改善箇所説明図

① 燃料噴射パイプ

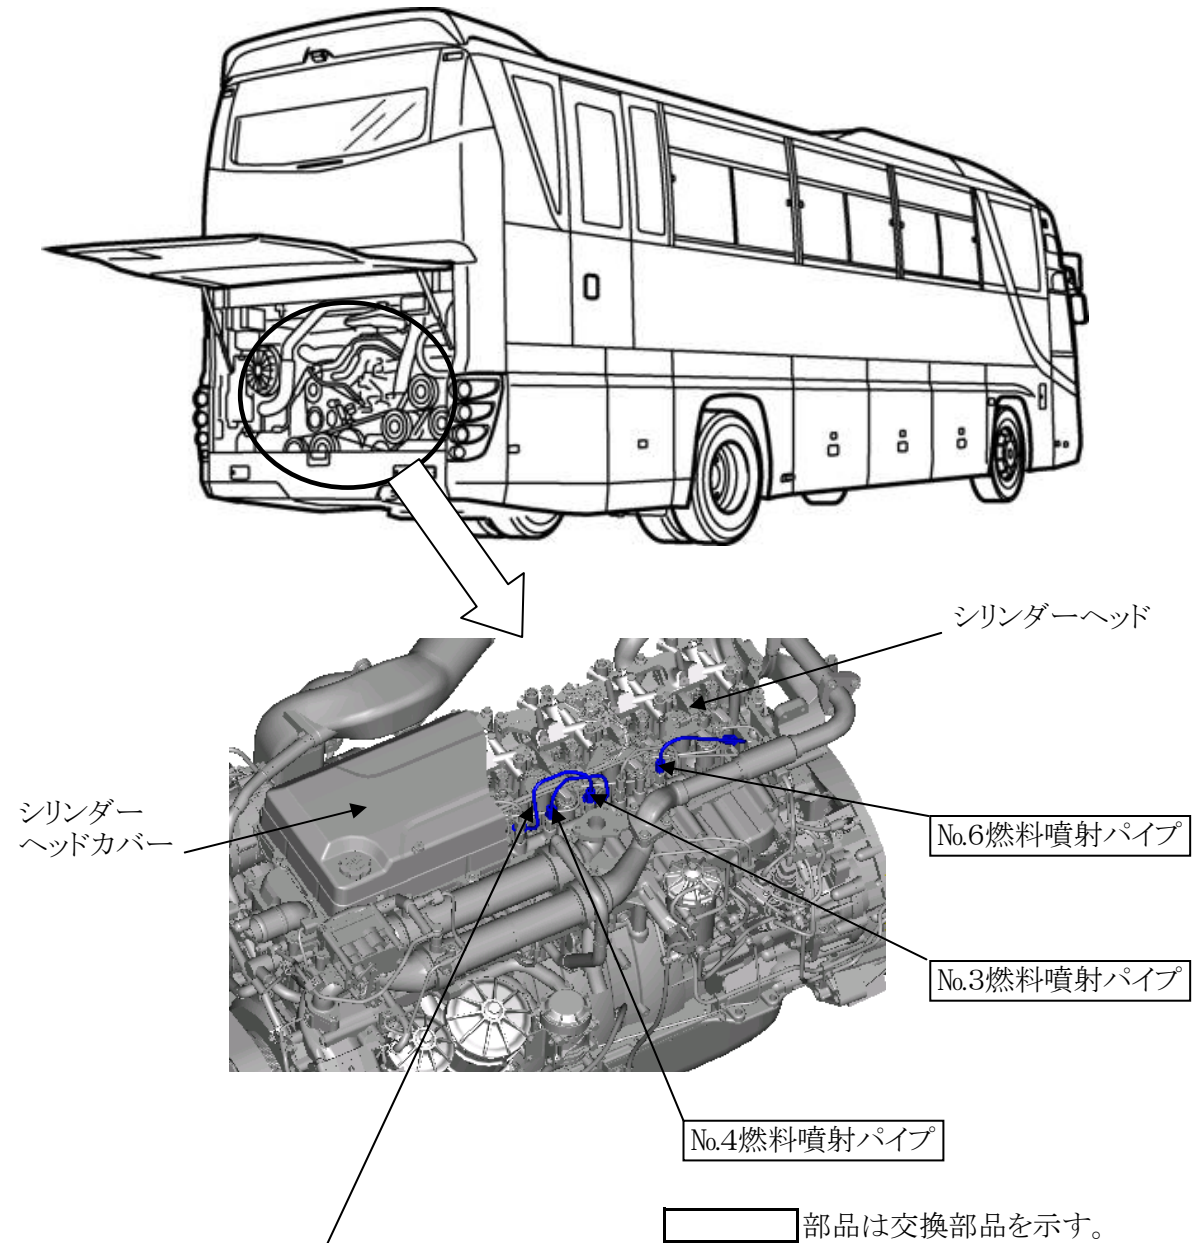
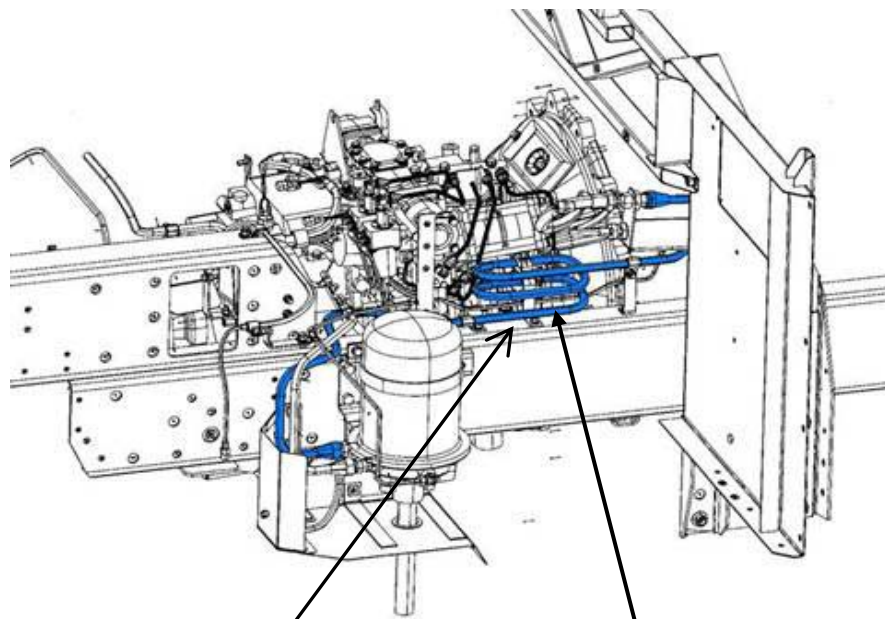
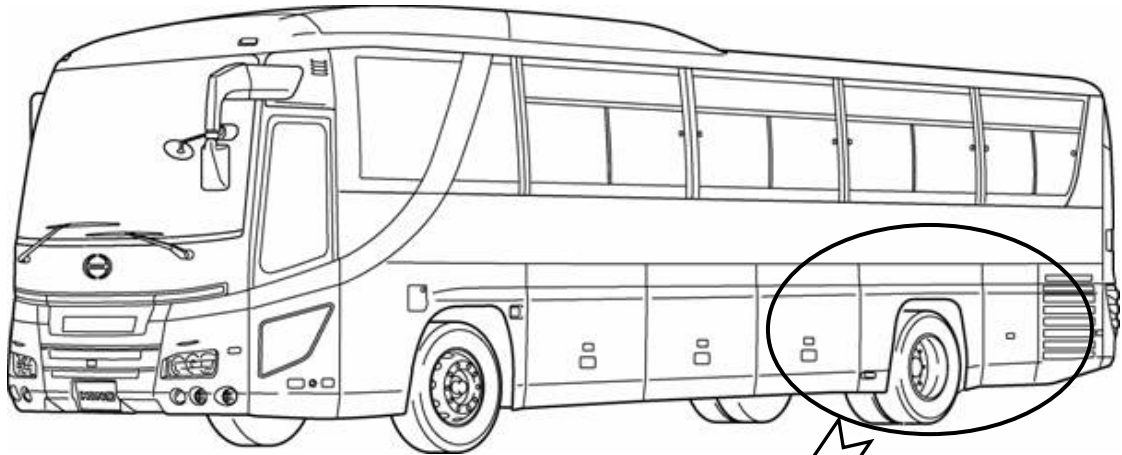
燃料噴射制御プログラムが不適切なため、中速回転域において噴射パイプに共振が発生し、パイプに亀裂が発生するものがある。そのため、そのまま使用を続けると、燃料が漏れてエンジンオイルに混入して、シリンダ内で燃焼されるため、出力不足となる又は振動が発生し、最悪の場合、エンストし再始動できなくなるおそれがある。

全車両、噴射特性の制御プログラムを書き換えるとともに、当該パイプ(3・4・6気筒)を新品と交換する。

識別 : エンジンヘッドカバー上面に黄色ペイントを塗布する。
